2023년도 문화재위원회

제4차 사적분과위원회 회의록

- ▣ 회의일시 : 2023. 4. 12. (수요일), 14:00 ~ 18:40
- ▣ 장 소 : 국립고궁박물관 회의실
- ▣ 출석위원 : 이재운, 곽연천, 김명선, 김왕직, 김우철,
김충식, 서동철, 유재춘, 윤주, 이승용,
이승호, 최태선, 홍보식(이상 13명)
- ▣ 심의내용 및 의결사항 : 이하 자료와 같음

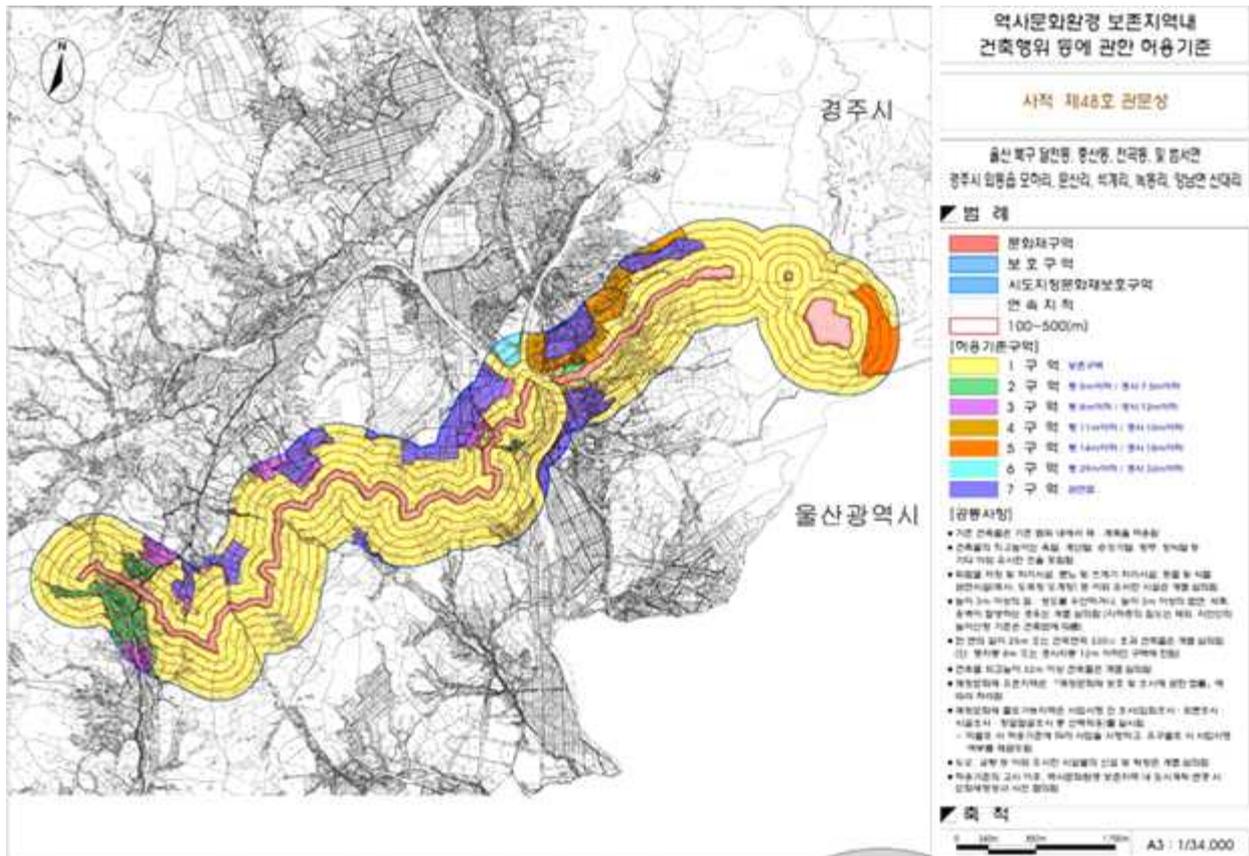
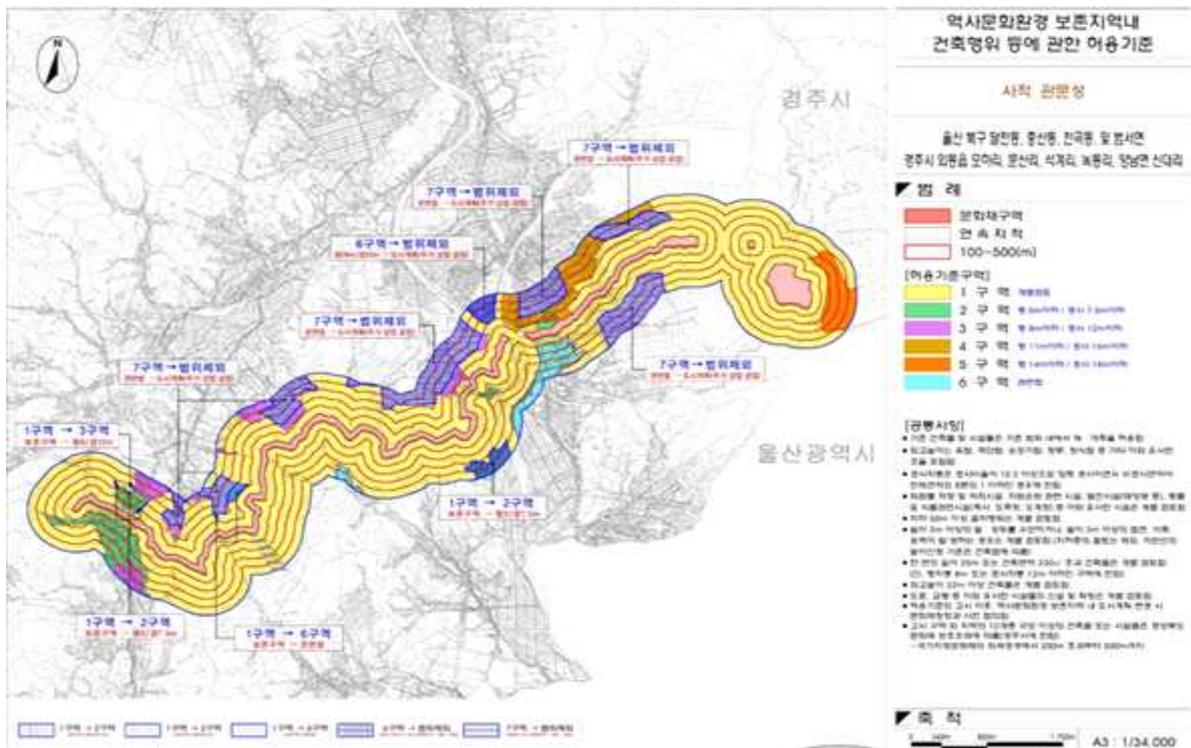
- 관문성 허용기준 조정 건으로 울산시의 경우 제시된 조정안으로 조정하여도 큰 문제가 없을 것으로 생각됨. 경주시의 경우 지역에 따른 구역 조정된 곳으로 제시된 조정안으로 시행하여도 무방함. 또한, 경주 일반공업지역 및 축사시설 부분은 1구역이나 이미 개발 및 훼손되어 제시된 조정안으로 시행하고 공통사항에서 관리하도록 함

- 본 건은 관문성의 현상변경 허용기준을 합리적으로 조정을 하고자 하는 것으로서, 관문성의 특성을 고려할 때 200m 내에는 기존 허용기준을 유지하되, 200m 밖의 구역에서는 기존 허가사항, 개발정도를 고려하여 마을은 한단계 상향 조정이 가능할 것으로 사료됨. 그리고, 경주, 울산의 공업구역은 관련법 구역으로 변경하되, 규모, 높이를 일정하게 제한할 수 있는 공통사항에 330㎡, 32m 높이 등을 포함하여 제어함이 좋을 것으로 판단됨.

- 원안가결
- 의결정족사항 : 출석 12명 / 원안가결 12명
